46F-01-014

## 不具合連絡書

ASU-RS4-3T1-LF(SN) / ASU2コネクタ キバングワシエル

略図(必要な場合のみ)

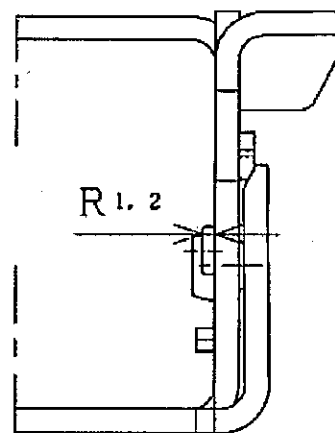
R寸法の片方がマイナスNG。  
規格値:0.2+0.02/-0.03 のところ 0.155
